# HUSEBYKOLLEN HYTTEEIERFORENING

## Til sak 343/75 - Miljøskadelige utslipp fra den planlagte utvidelsen av steinbruddet i Husebykollen. Mangelfull konsekvensutredning.

Til sak 343/75 Reguleringsplan Hurum Pukkverk, Husebykollen

### Miljøskadelige utslipp fra den planlagte utvidelsen av steinbruddet i Husebykollen. Mangelfull konsekvensutredning.

Figur IV: Avskjæringsgrøfter for overvann, basert på Regpl Figur 4-37.

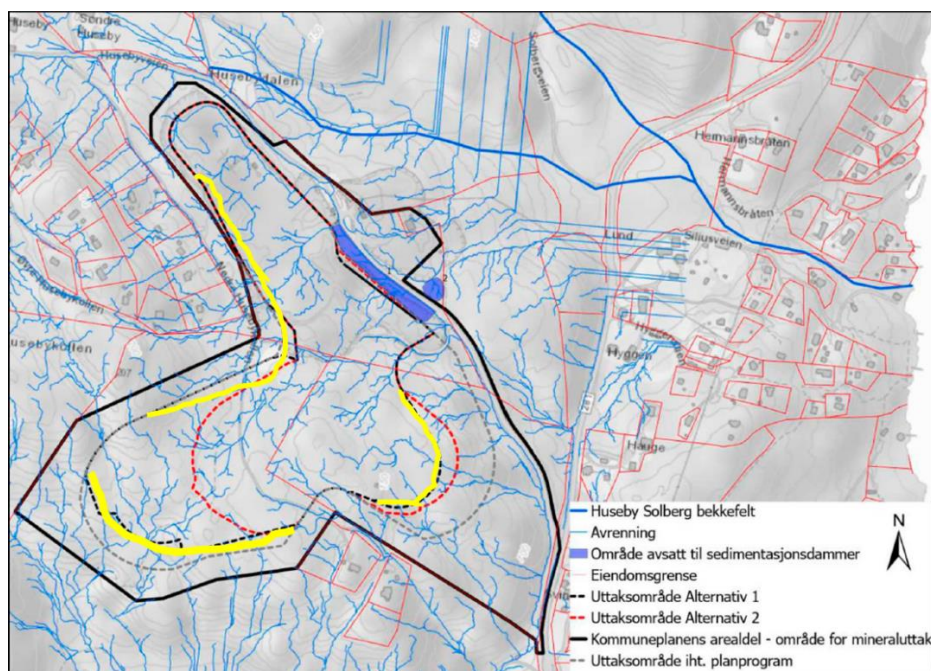
For å håndtere overvann, skal Figur 4-37 side 53 i Regpl vise dette ved følgende tiltak:

- «... etableres avskjærende grøfter i vest, illustrert med sort stiplet linje» (Regpl side 53).
- «For vestlige og nordlige del av planområdet forutsettes det at det etableres avskjærende grøfter for terrengvann. Grøften skal lede vann utenom driftsområdet og sedimentasjonsdammen» (Regpl side 49).

Blå (rette) linjer viser avrenningsretning av overvann som renner mot øst etter dagens terreng.

Det er uklart for oss om Figur 4-37 viser dette, for «sort stiplet linje» viser uttaksområde Alternativ 1 ifølge tegnforklaringen.

Vi kan forsøksvis anta at de påtenkte avskjæringsgrøfter skal følge linjer vi har markert med gul strek i Figur 4-37, se Figur IV nedenfor.

Dette vil nødvendigvis bli svært ødeleggende, og medføre at ødeleggelsene vi bli mye større enn det som fremgår av plankartet på side 25 i Regpl.

I praksis vil omtrent hele området for Alternativ 1 også raseres selv om det ikke sprenges ut som del av steinbruddet.

Figur V: Avskjæringsgrøft for overvann i konflikt med kulturminner inntegnet i Regpl Figur 4-5.

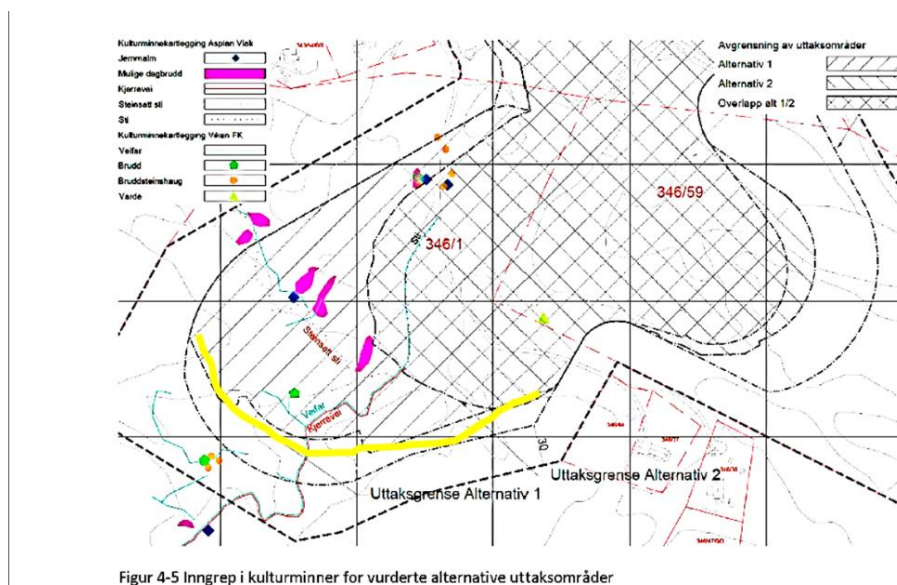
Når vi tegner den planlagte grøften mot sydvest inn på kartet over kulturminner (Regpl Figur 4-5), blir det tydelig at for å anlegge grøften vil anleggsmaskiner og sprengninger skape ødeleggelser av kulturminner og naturen rundt.
